改善箇所説明図

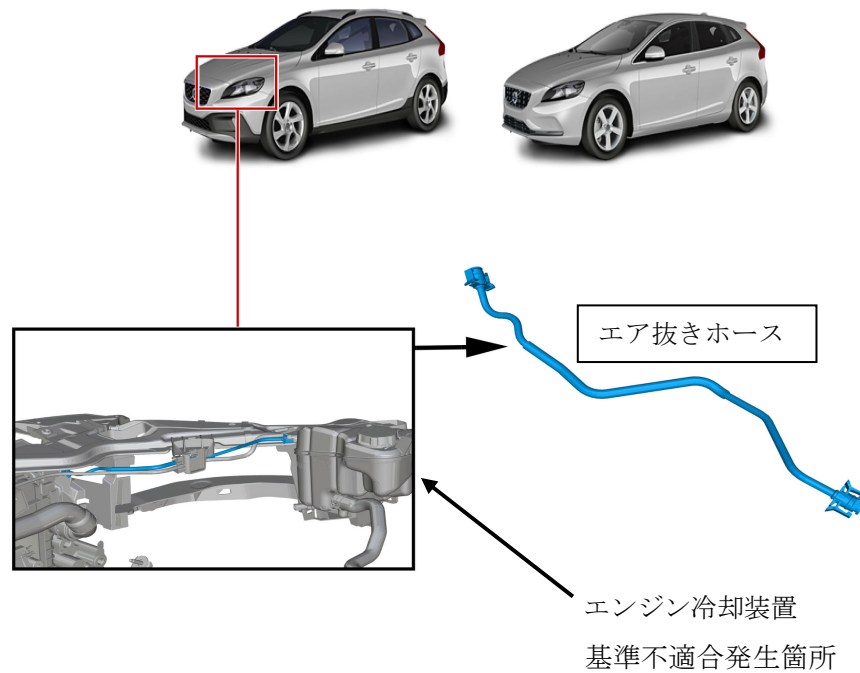
基準不適合発生箇所

エンジン冷却装置において、エア抜き設計が不適切なため、修理等により冷却水を再充填する際に、専用特殊工具を正しく使用しない場合、冷却装置からエアが抜けないことがある。そのため、冷却が不十分となり、最悪の場合、エンジンルームが火災に至るおそれがある。

改善の内容

全車両、エンジン冷却装置にエア抜きホースを追加する。
